Variante Z6U1

Korridor F im Raumordnungsverfahren

Release-Bericht. Dr.-Ing. Rolf Böhm Bad Schandau, 02.03.2020.

Abb. 1. Grundriss Z6U1 (rot). Hintergrund: Grundriss Z6 (hellblau).

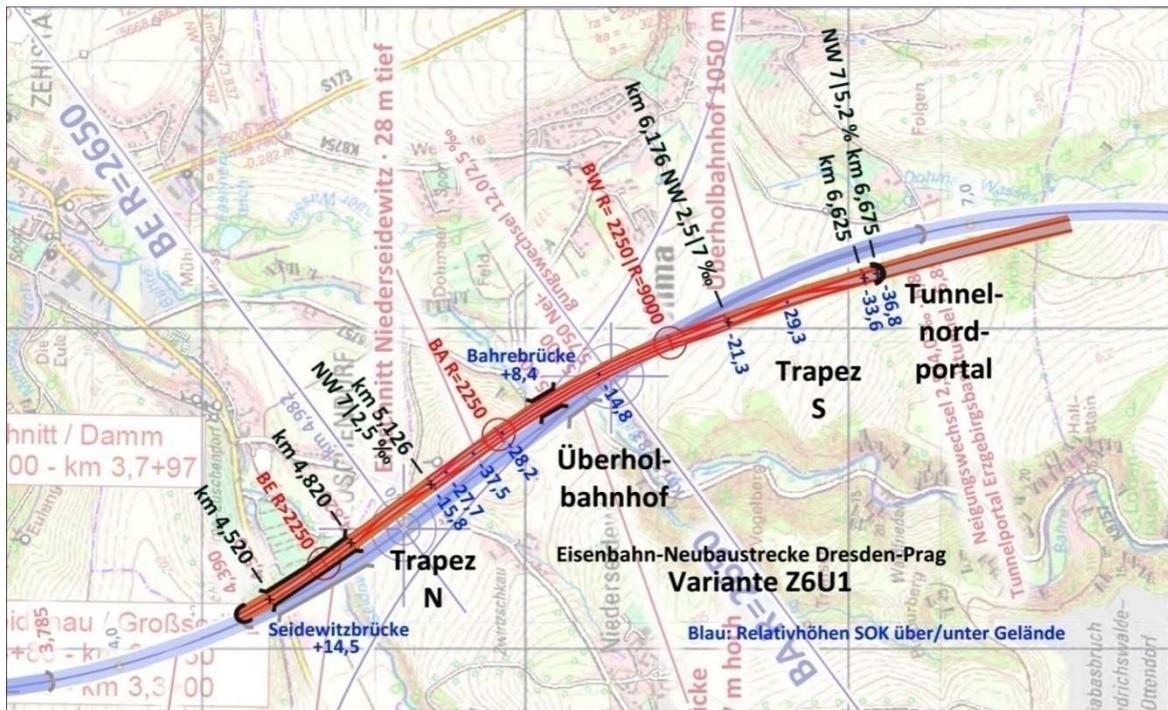
Kernidee von Z6U1 ist die Anordnung des Überholbahnhofes auf der Bahretalbrücke. Damit greifen wir eine frühere Idee Z4 wieder auf (bei der allerdings Weichen auf der Seidewitzbrücke lagen). Die 100 m lange Bahretalbrücke wird damit viergleisig, was Aufwand darstellt, der aber durchaus leistbar erscheint. Es werden etwa 2000 m² FFH-Fläche zusätzlich beansprucht. Die Inanspruchnahme kann aber dadurch gemindert werden, dass durch eine Streckenverlegung um etwa 50 m nach Nordosten 2 Flächen mit Lebensraumtypen von gemeinschaftlichem Interesse (LRT 9110, 9170) mit 3000 m² umfahren werden können. Unmittelbar vor dem Haupttunnelportal wird die Strecke etwa 50 m nach Westen verlegt.

Absteckung: Wir verringern den Z6-Bogenradius 2650 m im Bereich Bahretal auf 2250 m. Südlich in Richtung Erzgebirgsbasistunnelportal schließt ein großer Bogenradius (Annahme $R=9000$ m) an. Im Erzgebirgsbasistunnel dann wieder Übergang auf einen engeren Bogen zur Einmündung in Tunneltrasse wie Z6 (bisher noch nicht entworfen). Ebenfalls entsprechende Anpassung im Norden im Bereich Seidewitztalbrücke ($R \geq 2250$ m). Dieser Anschluss ist ebenfalls nur grob angedeutet. Zwischen Seidewitztalbrücke und Haupttunnel werden folgende Bahnanlagen entworfen:

- 306 m doppelter Gleiswechsel (4 Weichen 1200-1:18,5; Gleisabstand 4,5 m)
- 1050 m Überholbahnhof
- 449 m doppelter Gleiswechsel (4 Weichen 1200-1:18,5; Gleisabstand 10 m)
- 50 m freie Strecke vor Haupttunnelnordportal

Abb. 3. Situation FFH Variante F, Z6, Z6U1 (Quelle ROV D, Artenschutz). Orange: LRT Anhang RL FFH.

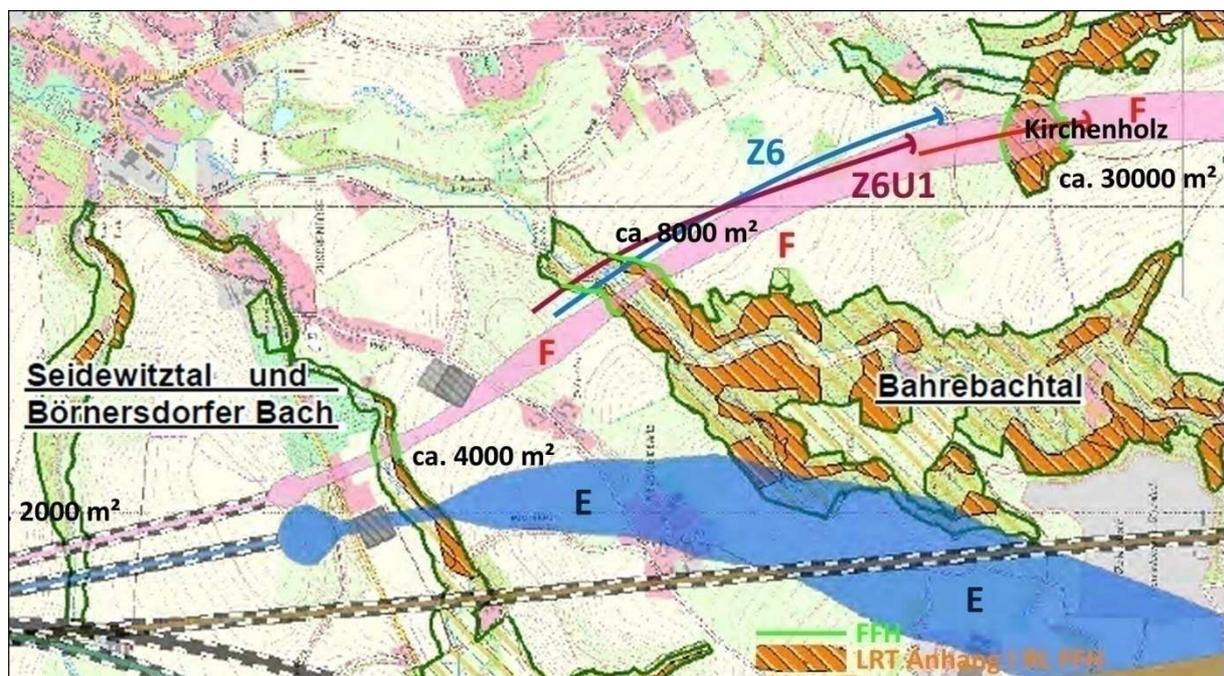
Abb. 3 zeigt eine Überlagerung des F-Korridors mit FFH-Gebieten (Karte aus ROV D, Artenschutz). Blau und purpur wurden die Streckenachsen von Z6 und Z6U1 nachgetragen, hellgrün die Grenzen FFH-Gebiet:

Hier zeigt sich nochmals die Brisanz der Verlängerung des F-Einschnittes direkt in das Waldstück Kirchenholz hinein. Dies ist FFH-Gebiet. Wegen der großen Böschungsflächen werden etwa 30.000 m² FFH-Fläche in Anspruch genommen. Es ist dies eine recht unglückliche Lösung, denn Variante Z6 vermied bewusst die Inanspruchnahme des Kirchenholzes. Dem folgt Z6U1.

Während Tabelle 12 (ROV D, Artenschutz) der Variante F aber 48.500 m³ beanspruchte FFH-Fläche nachweist, sind dies in Z6U1 nun *lediglich 20.700 m²*. Die Täler werden in Engbereichen und schonend geschnitten, die Flächeninanspruchnahme ist *relativ* gering. Ausgleichsmöglichkeiten sind leicht erkennbar. Sofern Lösungswillen besteht, kann hier gewiss eine Lösung gefunden werden.

Auch Z6 nimmt natürliche Lebensräume von gemeinschaftlichem Interesse in Anspruch, Im Bahretal geht aus Abb. 3 (orange Schraffur) hervor, dass diese von der Z6-Strecke nur randlich tangiert werden. Indem wir die Z6U1-Strecke nun etwa 50 m weiter nordöstlich anordnen, können 3.000 m² im Bahretal umfahren werden. Es verbleiben 1.300 m² Fläche im Seidewitztal.

Abb. 4. Vergleich Schallimmissionen Varianten F (oben) und G (unten). Quelle: ROV D, Schall

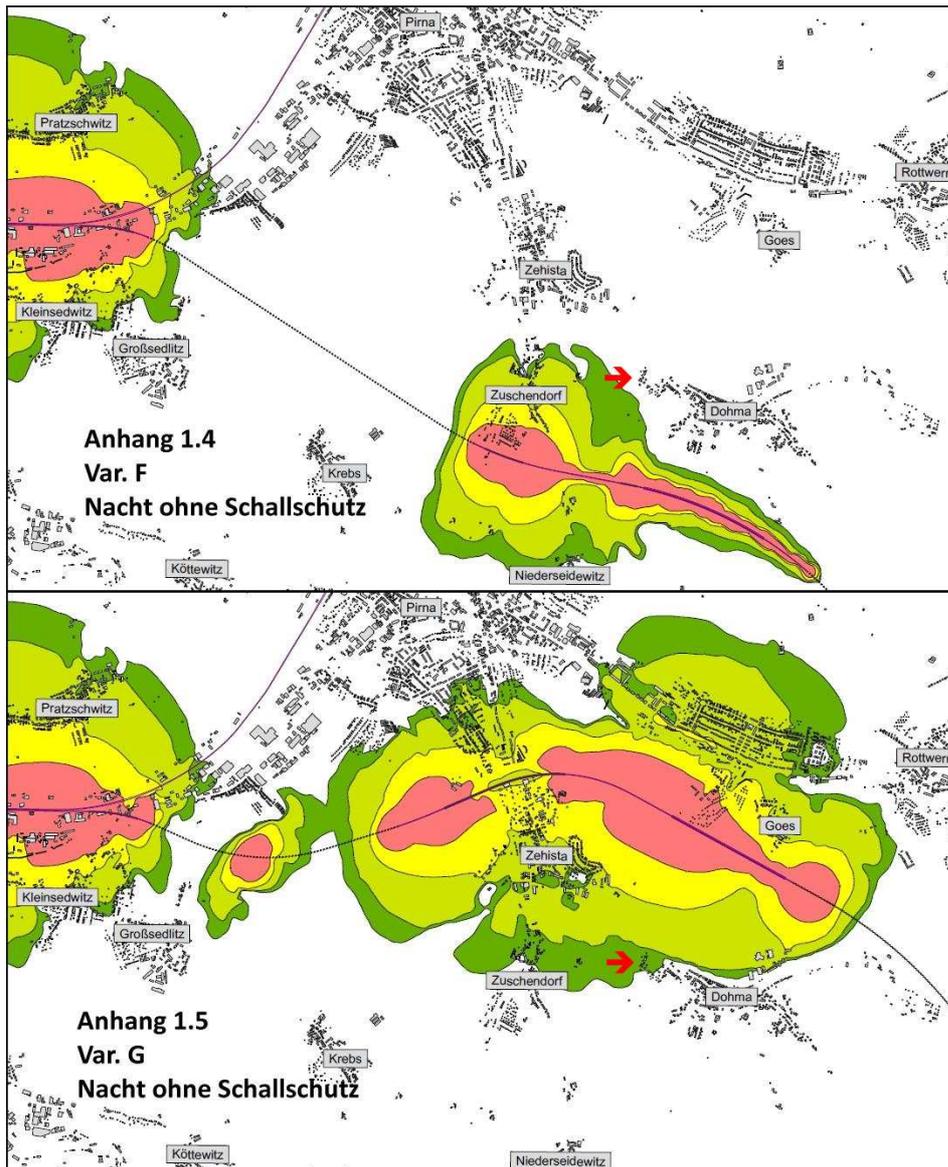
Die tiefe Lage der Varianten F wie Z6U1 vermindert Schallimmissionen. Das illustriert die Gegenüberstellung zweier Karten aus der schalltechnischen Untersuchung (Abb. 4), die aus ROV D, Schall, Anhang 1.4 und 1.5 entnommen wurde, eindrucksvoll. In Korridor F wird in wesentlich kleinere Flächen Schall emittiert als in Korridor G. Es gibt keine Schalleintragsflächen, welche Gebäude im Siedlungsgebiet Dohma überlagern. Bei Variante G hingegen finden sich kleinere grüne Eintragsflächen (roter Pfeil).

Auch die Tabellen 9 und 10 (in ROV D, Schall, S. 24), „Betroffenheiten“ zeigen, dass Variante F *günstigere Schallimmissionen* aufweist, als Variante G. In Pirna weist Variante G 146 Gebäude mit Grenzwertüberschreitungen auf, in Zehista 272, in Rottwerndorf 344. Mit weiteren 385 Gebäuden die 0-5 dB(A) unter Grenzwert liegen, sind in diesen drei Gemarkungen insgesamt 1147 Gebäude betroffen. Von Variante F ist *kein einziges* Gebäude betroffen. Auch in Niedersedewitz, Zuschendorf, Zehista und Dohma zeigen die Tabellen des Schallgutachtens, dass Variante F günstiger abschneidet, als Variante G.

Abb. 5. Maßstäbiges Profil der Var. C und F übereinander eingepasst. Überhöhung 50fach. Grau=Haupttunnel

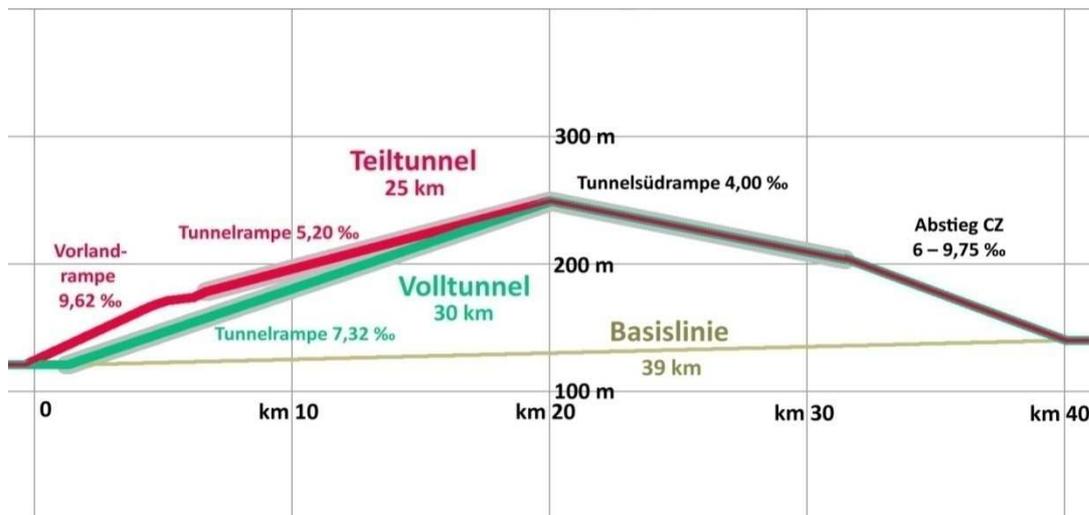
In Abb. 5 wurden die Varianten C (mit 7,32 ‰) und F übereinander eingepasst und 50fach überhöht aufgetragen. Es zeigt sich, dass sich die recht geringen Längsneigungsunterschiede ungefähr ausgleichen. Teiltunnel: etwas steilere, aber kürzere Vorlandrampe; Volltunnel: etwas flachere, aber längere Tunnelrampe. Scheitelhöhe in beiden Fällen 249,5 m ü NHN.

Der Begriff „Basistunnel nach Prag“ suggeriert dem Laien eine sehr tief liegende Durchtunnelung des Gebirges ungefähr auf einer „Basislinie“. Abb. 5. zeigt allerdings, dass Voll- und Teiltunnel in etwa gleiche Sattelhöhen aufweisen. Eine „echte Basisdurchtunnelung“ ist der „Volltunnel“ also eher doch nicht. Dafür wären die Tunnelröhren bereits in Ústí in den Berg zu führen, was den Tunnel um noch einmal 8 km verlängern würde.
